ばら積貨物船用共通構造規則

図 2(a)及び 2(b)は、円弧及び楕円の弧がそれぞれ適用されるハッチコーナーの評価された応力集中係数の結果を示す。この図において、 $x=r_a/b$ を、 $p = H/b$ とする。

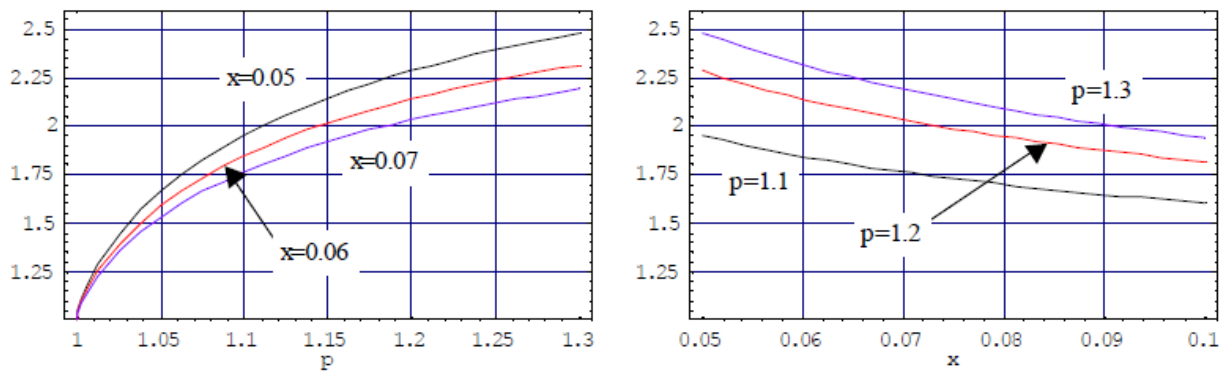
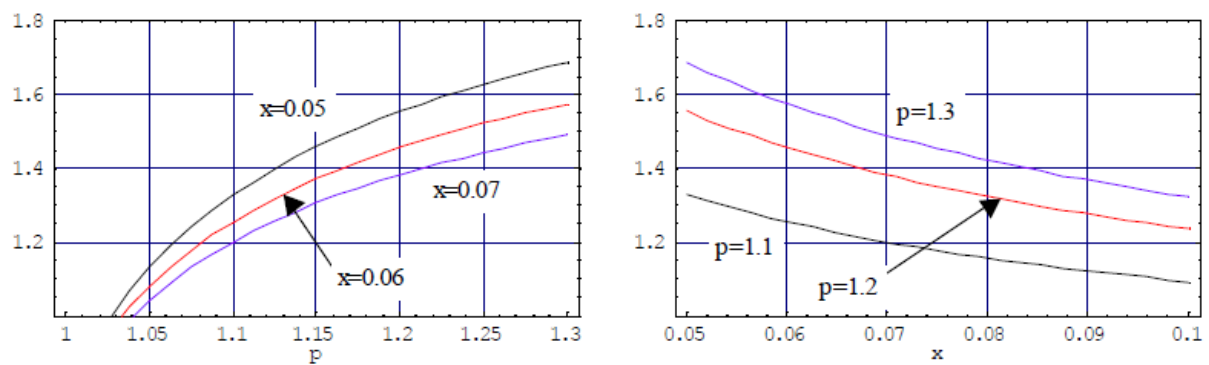
楕円形状の弧がハッチコーナーに適用される場合、応力集中係数は十分小さくなる。

ハッチコーナーの応力集中係数として以下の算式を提案する。

$$\alpha = \max \left[1.0, \frac{r_a + 2r_b}{3r_a} \cdot \left\{ 1 + \left(\frac{b}{1.23L + 0.8b} \frac{0.22L}{r_a} \right)^{0.65} \right\} \right]$$
